東海第二発電所 設計及び工事の計画の変更

審査会合における指摘事項の回答

2022年10月12日
日本原子力発電株式会社

第1055回審査会合(2022年6月23日)の指摘事項に対する対応方針(1/2)

図1 設置許可申請書 添付書類八(変更案)

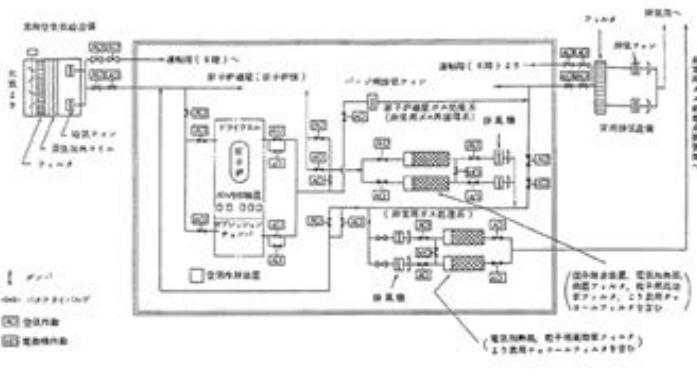
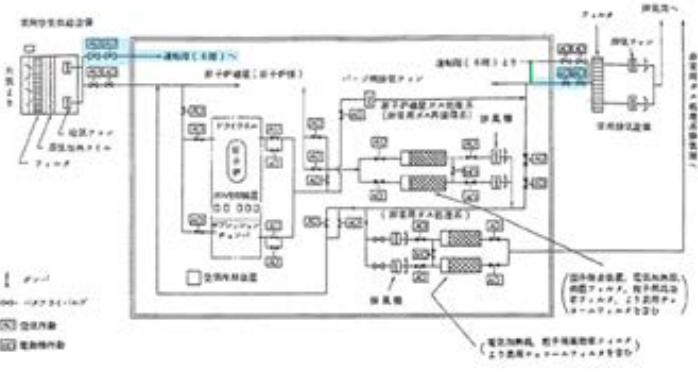
3. 上記の整理を踏まえた上で、既許可(本文、添付書類八、添付書類十等)、場合によっては過去の審査資料において、基準適合性のために説明していた内容に変更はないか、変更がある場合にはどのような影響があるのか整理して説明すること。

- 原子炉建屋換気系ダクト及び給気・排気隔離弁の改造は、設置許可本文に記載の基本的設計方針を変更するものではないことから、設置変更許可申請は不要と判断している。
- 2系統を1系統にすることにより添付書類八に変更が生じることから、今後関連する設備の変更等による設置変更許可申請を行う際に併せて変更を行う。(変更箇所:図1参照)

<p>第9.1-1図 原子炉建屋ガス処理系の構造概要図</p>	 <p>第9.1-1図 原子炉建屋ガス処理系の構造概要図</p>	<p>本改造により、入口及び出口の隔離弁を1系統撤去するため、改造後の系統構成にあわせて、構造概要図を見直す。</p> <p>■:撤去箇所 ■:ダクト追設箇所</p>
